Modulo per la presentazione delle osservazioni per i piani/programmi/progetti sottoposti a procedimenti di valutazione ambientale di competenza statale

ID: Codice procedura (ID_VIP/ID_MATTM): 12691

“Progetto di un impianto eolico denominato “Pitigliano” ubicato nei comuni di Pitigliano (GR) e Sorano (GR) costituito da 20 (venti) aerogeneratori di potenza nominale 7,0 MW per un totale di 140,0 MW con relative opere connesse ed infrastrutture indispensabili”

TESTO DELLE OSSERVAZIONI

IMMAGINE n 5. Mappa eolici elaborata dall'Associazione Amici della Terra. La mappa evidenzia il cumulo degli impianti tra Lazio e Toscana.

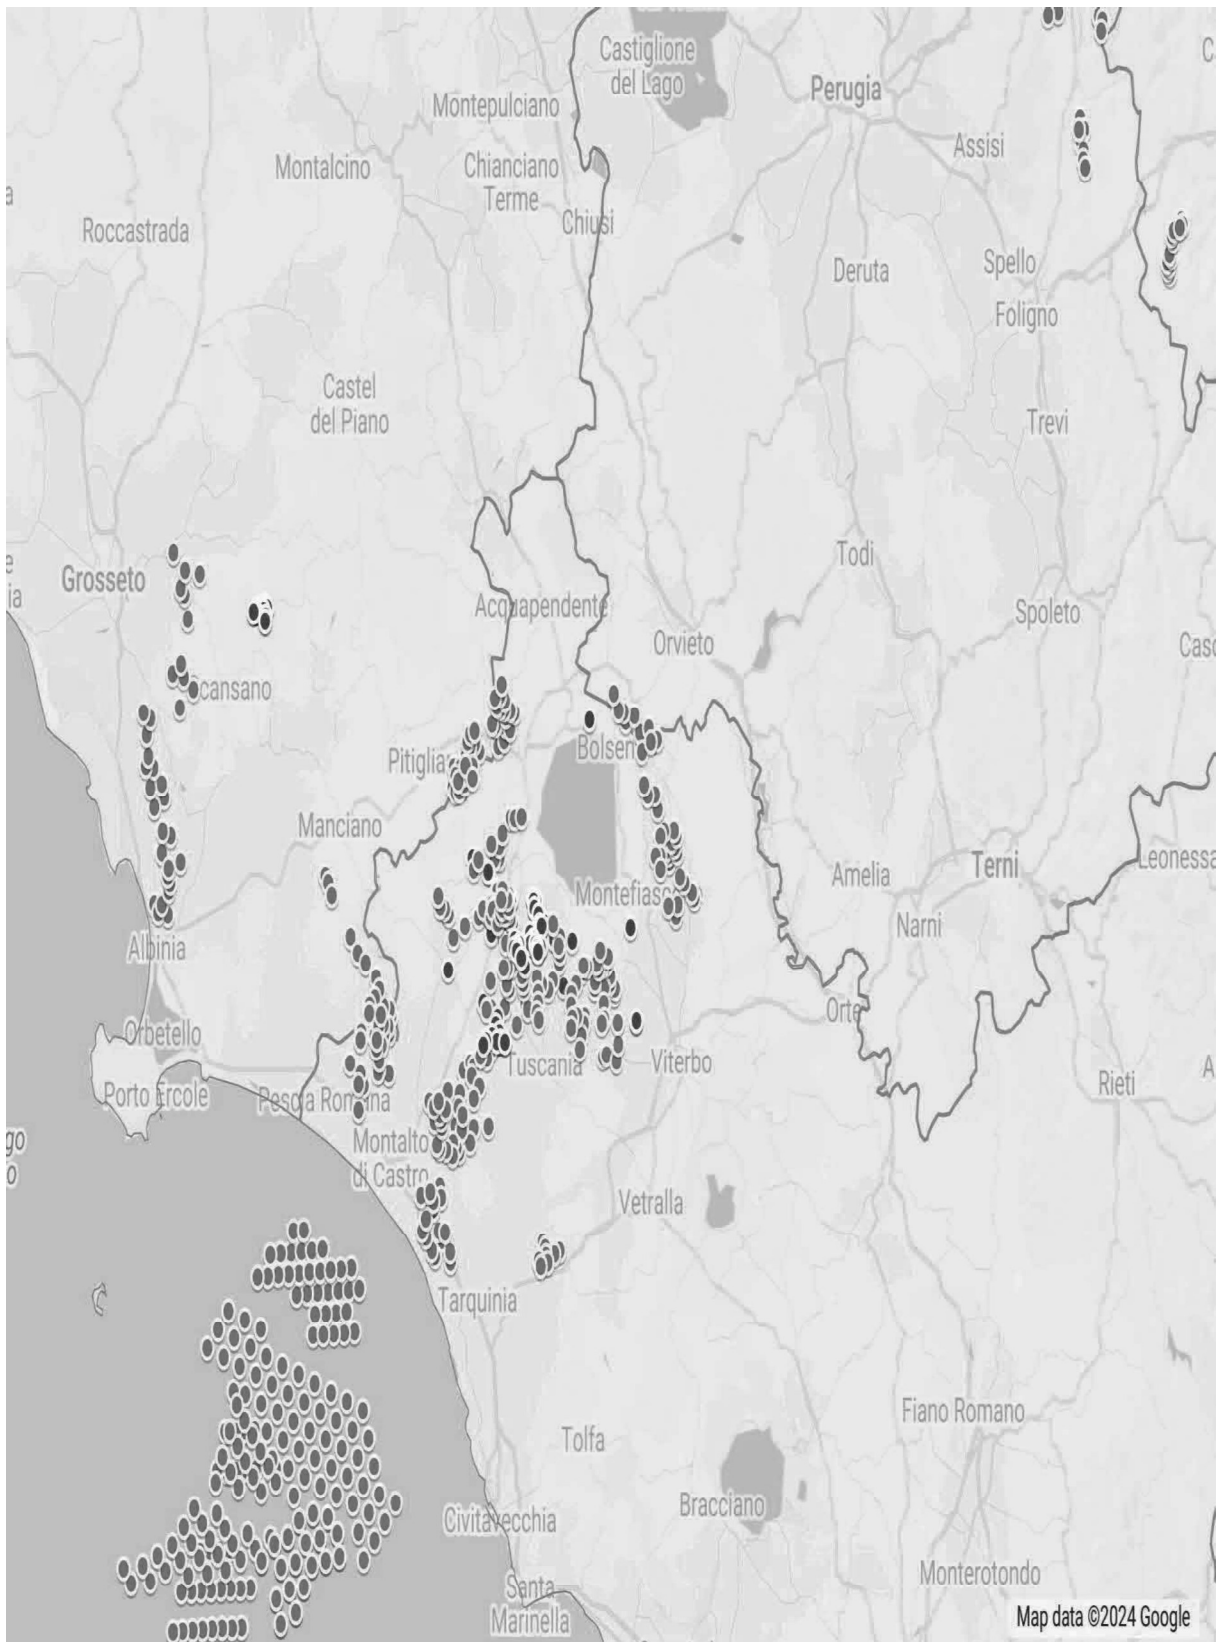
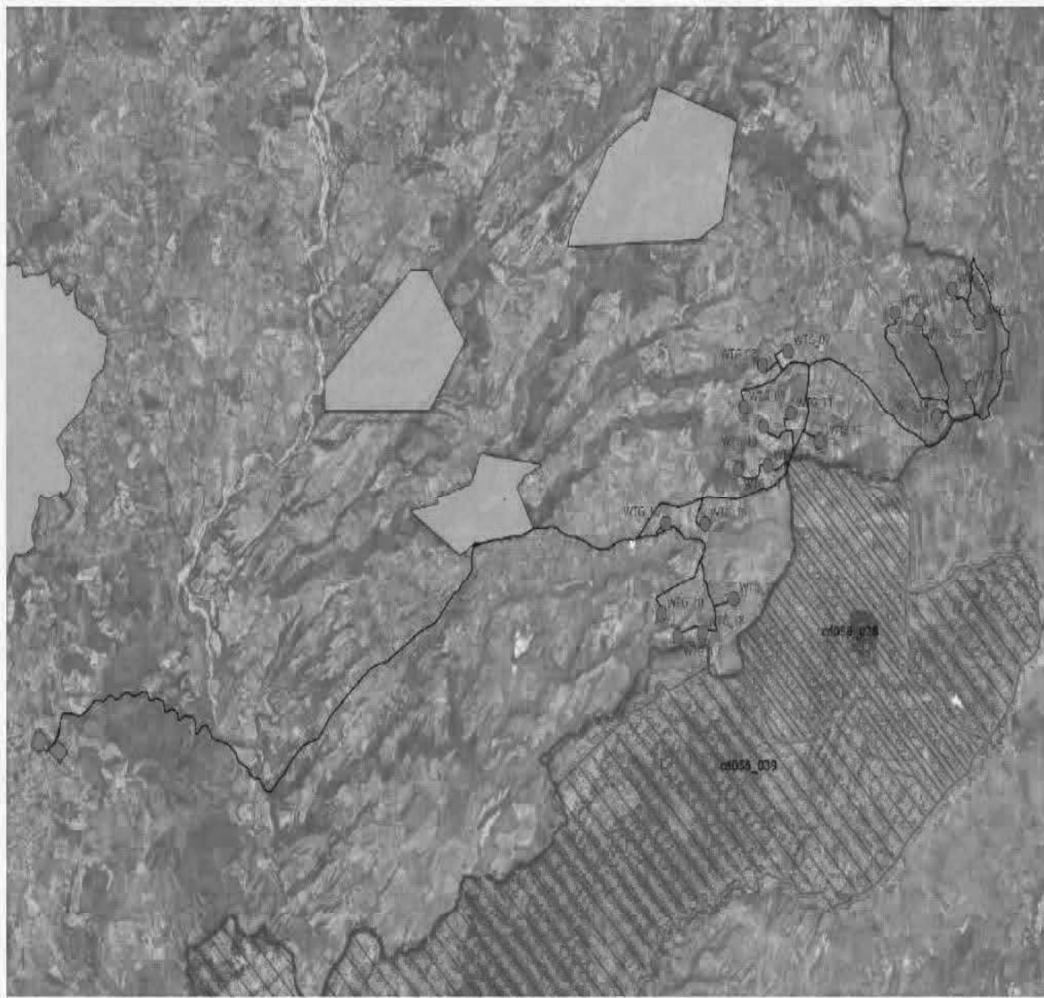
Riguardo al cumulo degli impianti FER, le mappe prodotte dalla proponente riguardano, come già evidenziato, soltanto una parte molto piccola degli impianti FER dell'area intermedia e vasta e in particolare di quelli eolici che contribuiscono a creare un notevole cumulo e la saturazione del territorio tosco laziale. Riguardo al cumulo dei soli impianti eolici si riporta la mappa dell'intervisibilità degli impianti eolici elaborata dall'Associazione nazionale “Amici della Terra”.

IMMAGINE n. 7 Mappa della intervisibilità degli impianti eolici elaborata dall'Associazione nazionale Amici della Terra. La mappa non è aggiornata comunque rende molo bene dell'enorme impatto visivo creato dal cumulo degli impianti.

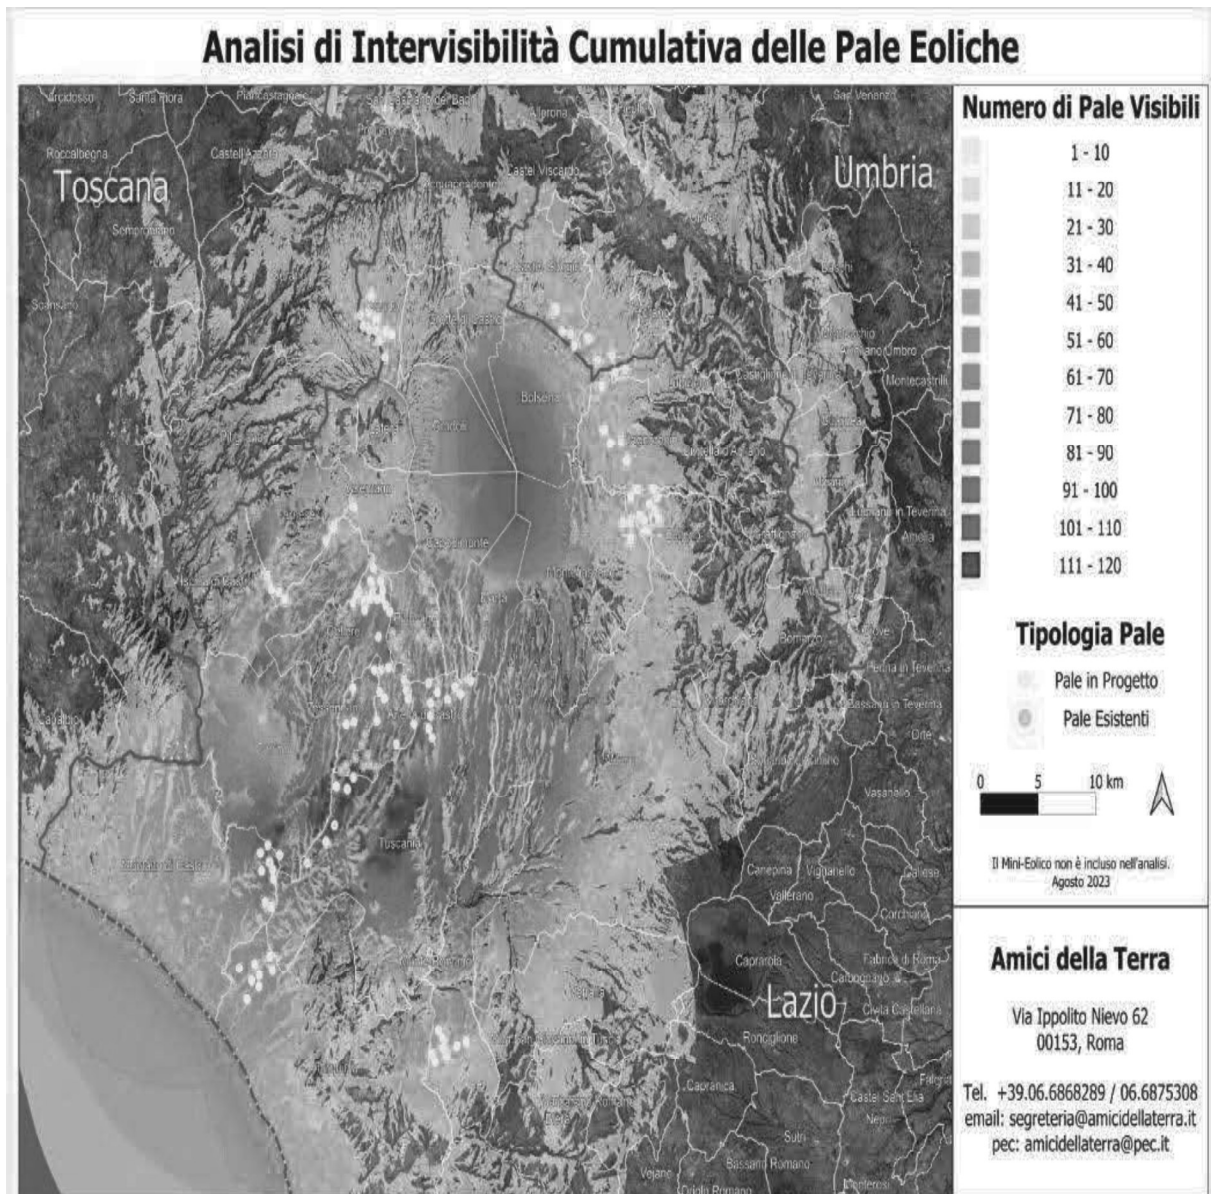
Analisi di Intervisibilità Cumulativa delle Pale Eoliche

Se agli impianti eolici rappresentati qui sopra che non comprendono sia l'impianto eolico Pitigliano e le altre 14 pale del progetto eolico in verifica amministrativa sempre nel territorio di Pitigliano si aggiungono i migliaia di ettari (7000 fin'ora) di territorio occupato dagli impianti fotovoltaici e agrivoltaici e dalle altre tipologie appare chiaro il numero spropositato degli impianti FER nella bassa toscana e nella Tuscia.
